Informe: LM-PI-AT-005-17

**EVALUACIÓN DE LA CALIDAD DE LOS MATERIALES, PROCESOS
CONSTRUCTIVOS Y GESTIÓN Proyecto: *Contratación Directa N°
2013CD-000017-0DI00: Rehabilitación Integral (Subestructura y
Superestructura) del puente sobre el río Virilla, Ruta Nacional N°1,
Autopista General Cañas***

**INFORME FINAL DE AUDITORÍA TÉCNICA EXTERNA
EVALUACIÓN DE LA CALIDAD DE LOS MATERIALES, PROCESOS CONSTRUCTIVOS Y GESTIÓN
Contratación Directa N° 2013CD-000017-0DI00: Rehabilitación Integral (Subestructura y Superestructura)
del puente sobre el río Virilla, Ruta Nacional N°1, Autopista General Cañas**

Gráfico 1. Valores de resistencia a la compresión para las muestras de concreto ensayadas por el LanammeUCR

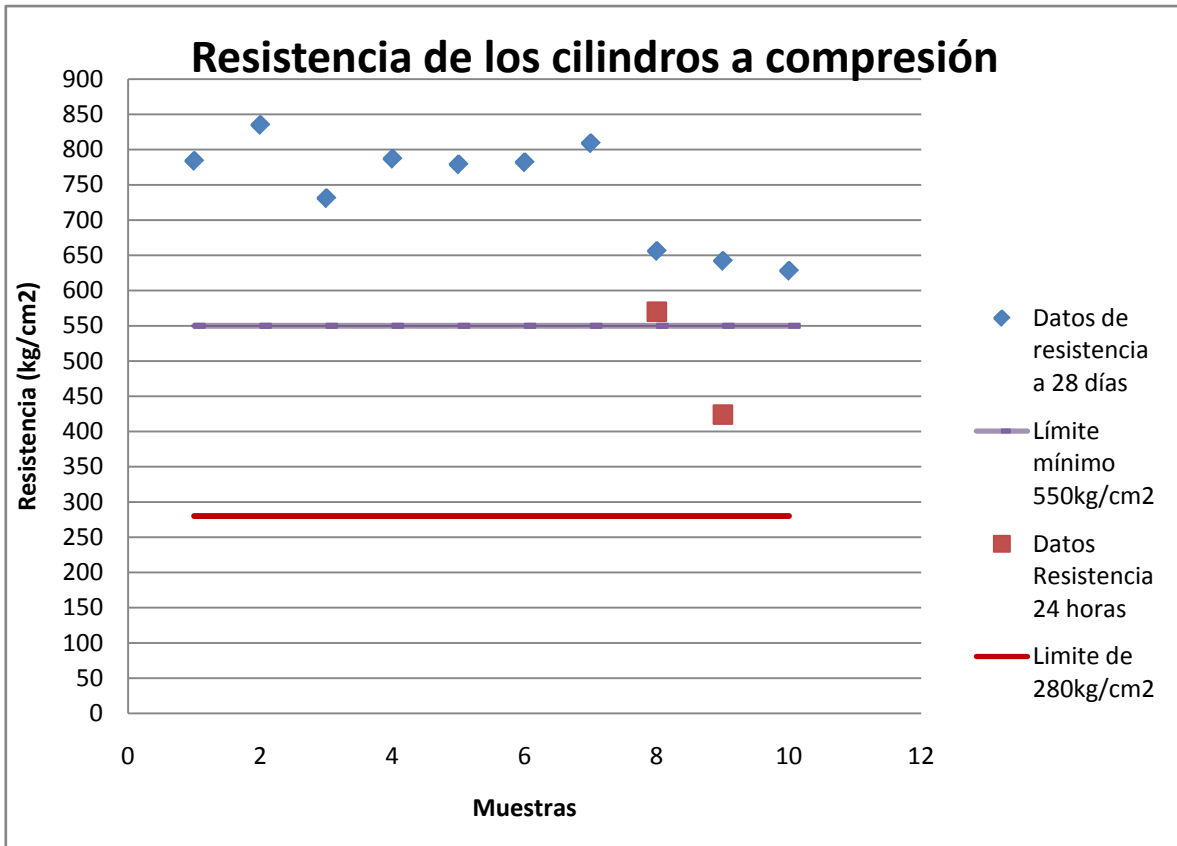
Se puede observar en la Tabla 5, que con los resultados analizados por el LanammeUCR, para el parámetro de resistencia a la compresión de la mezcla de concreto, dichos resultados se encuentran dentro de los lineamientos de las especificaciones establecidas en el CR-2010, esto en razón de que el porcentaje de trabajo fuera de los rangos establecidos es menor al 44,747% (porcentaje establecido como aceptable en la sección 107 Aceptación del Trabajo, específicamente en la Tabla 107-2, para un número de 10 muestras). Entonces para 1,48% de nivel de incumplimiento que presentan los resultados, se tiene que el Factor de Calidad para establecer el pago en función de la calidad es de 100%.

En el siguiente gráfico se pueden observar los valores de resistencia a la compresión de cilindros fallados a 28 días y a 24 horas, obtenidos por el LanammeUCR. Tal y como se aprecia en el Gráfico 1, todos los valores promedio se encuentran por encima del valor mínimo especificado.

Gráfico 2. Valores de temperatura de colocación para las muestras de concreto ensayadas por el LanammeUCR

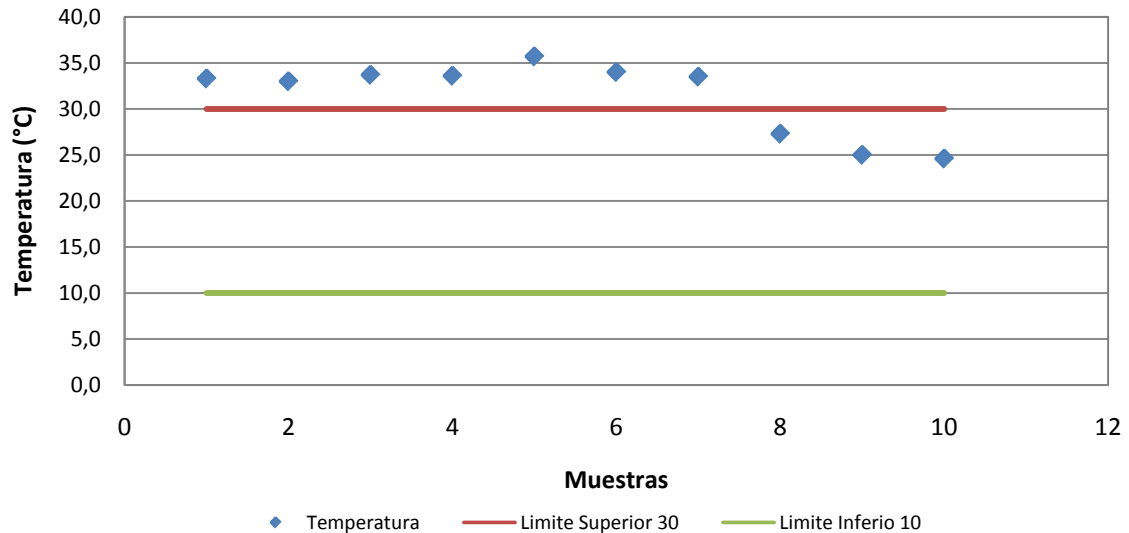
Por otra parte, en el Gráfico 2, se puede observar que los valores de temperatura de colocación del concreto obtenidos por el LanammeUCR, se encuentran en su mayoría fuera del rango permitido, aunque existen tres datos que se encuentran dentro de dicho rango. Se nota que al momento de la colocación, el concreto presenta temperaturas más altas que 30 °C, lo que puede afectar en su función durante su vida útil de manera negativa, además de que puede presentar grietas por contracción. Se observa sin embargo una tendencia a que las últimas muestras tomadas por el LanammeUCR se encuentren dentro de los parámetros exigidos para la mezcla de concreto.

- 12.3 Se recomienda a la Ingeniería de Proyecto, velar para que exista un adecuado control de los parámetros de revenimiento y de temperatura de colocación en el concreto con el fin de cumplir con los valores planteados en el diseño de mezcla FP-37-PRPL01.
- 12.4 Se recomienda realizar ensayos al acero de refuerzo con el fin de monitorear las características tanto mecánicas como físicas aportadas por el certificado de calidad del producto.

Gráfico 3. Valores de revenimiento del concreto fresco para las muestras de concreto ensayadas por el LanammeUCR

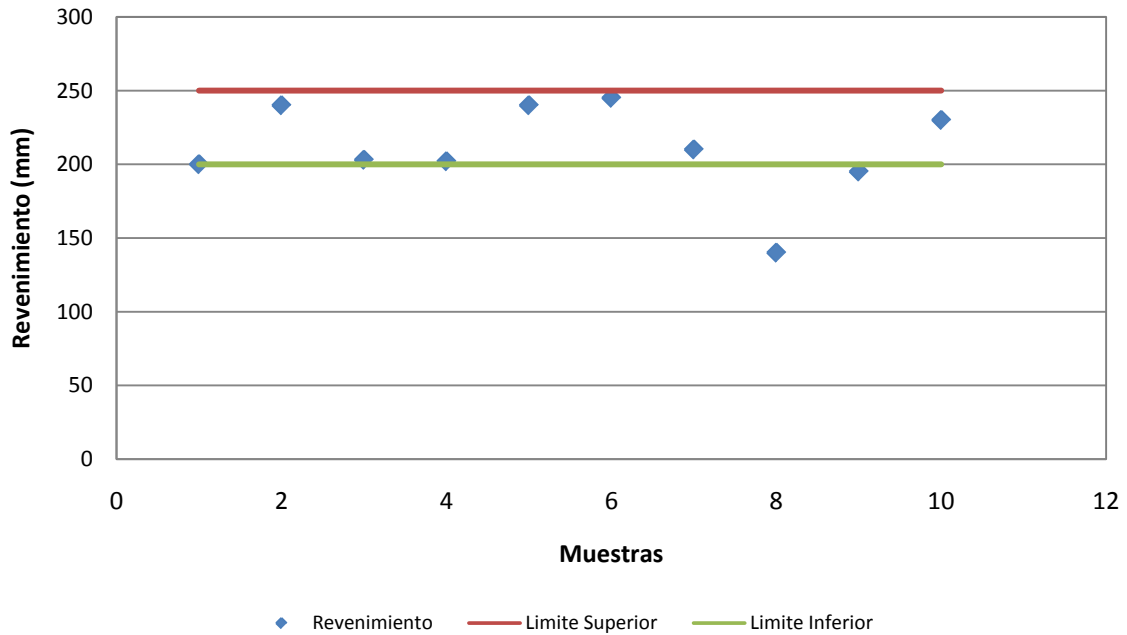
Asimismo, en el Gráfico 3 se pueden observar los valores de revenimiento del concreto fresco obtenidos por el LanammeUCR, los cuales en su mayoría se encuentran dentro del rango permitido, aunque por cálculos estadísticos se rechaza el lote de muestras debido a la variabilidad de la poca cantidad de muestras, pues se puede ver también en este gráfico que dos de las 10 muestras, no se encuentran en el rango especificado, además de que varias muestras se encuentran muy cerca de los límites de aceptación.

Gráfico 4. Valores de resistencia a la compresión para las muestras de concreto ensayadas por el MOPT

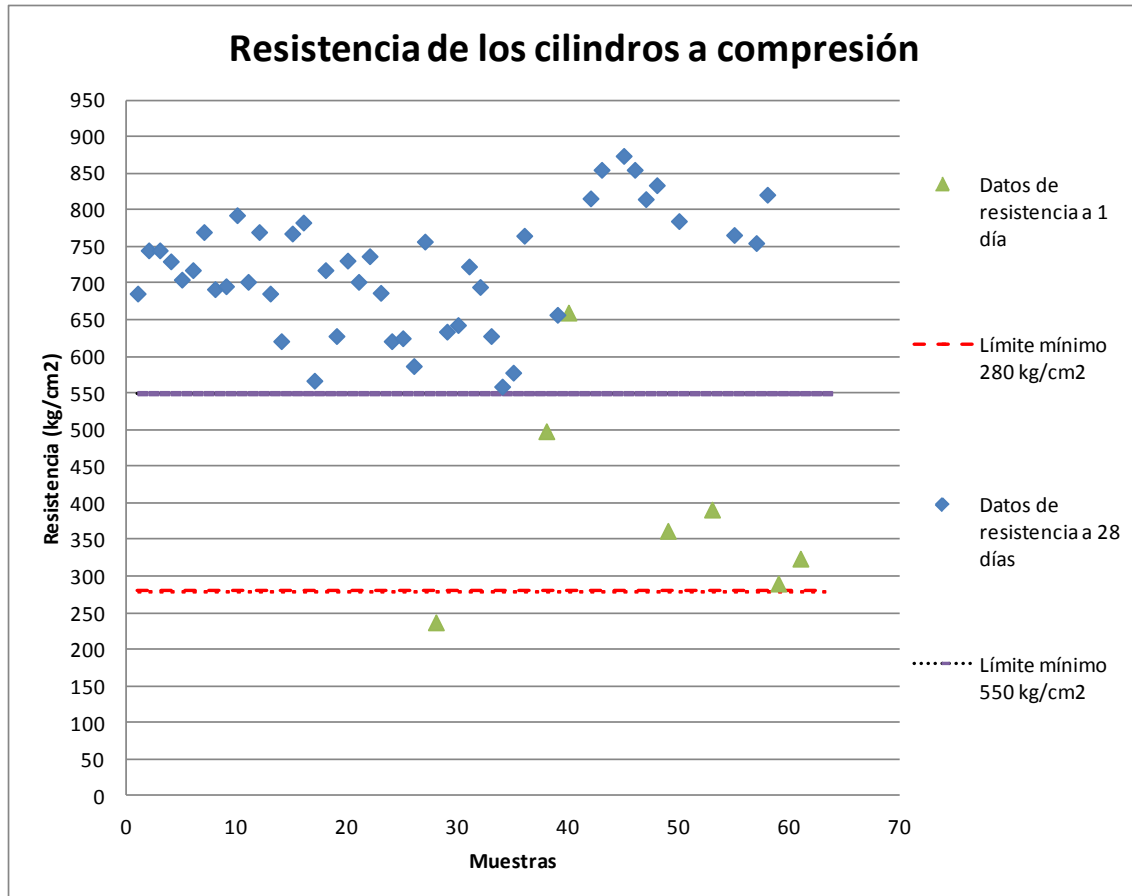
Se puede observar en la Tabla 8, que los resultados analizados por el MOPT, para los mismos parámetros anteriormente tratados en el análisis de los datos muestreados por el LanammeUCR, presentan las mismas conclusiones deducidas de la Tabla 3. La resistencia a la compresión se encuentra dentro de los lineamientos de las especificaciones establecidas en el CR-2010, esto en razón de que el porcentaje de trabajo fuera de los rangos establecidos para el parámetro de la resistencia a la compresión de cilindros de concreto es menor a 33,182% (porcentaje establecido como aceptable en la sección 107 Aceptación del Trabajo, específicamente en la Tabla 107-2, para un número de 46 muestras). Entonces, para un 2,05% de nivel de incumplimiento que presentan los resultados, se tiene que el Factor de Calidad para establecer el pago en función de la calidad, es de 100%.

En el siguiente gráfico se pueden observar los valores de resistencia a la compresión de cilindros fallados a 28 días y a 1 día, obtenidos por el laboratorio del MOPT. Se puede apreciar en el Gráfico 4, que todos los valores se mantienen por encima del valor mínimo de 550 kg/cm² para los cilindros fallados a 28 días, aunque para los cilindros fallados a 1 día (también mostrados en este gráfico) se tiene que un valor de dicha resistencia se encuentra por debajo del límite especificado.

Gráfico 5. Valores de temperatura de colocación para las muestras de concreto ensayadas por el MOPT

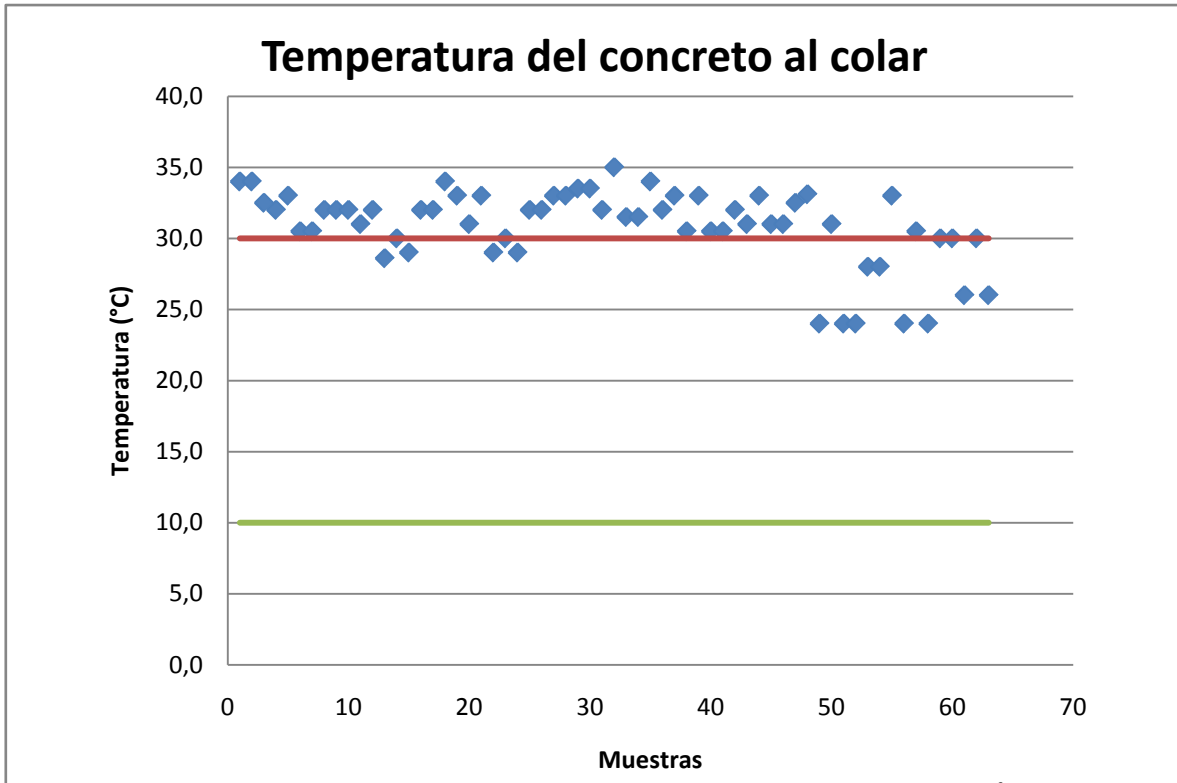
En el siguiente gráfico se pueden observar los valores de temperatura de colocación del concreto obtenidos por el MOPT. La mayoría de estos valores, se encuentran fuera del rango de aceptación, ya que están por encima del nivel máximo aceptable. A pesar a esto, siempre existen muestras que se encuentran con una temperatura dentro del rango al momento de la colocación, pero esta cantidad de muestras no es lo suficientemente significativa para poder aceptar el lote de muestras. Al igual que para las muestras del LanammeUCR las muestras del MOPT presentan una tendencia a que las últimas muestras tomadas por se encuentren dentro de los parámetros exigidos para la mezcla de concreto.
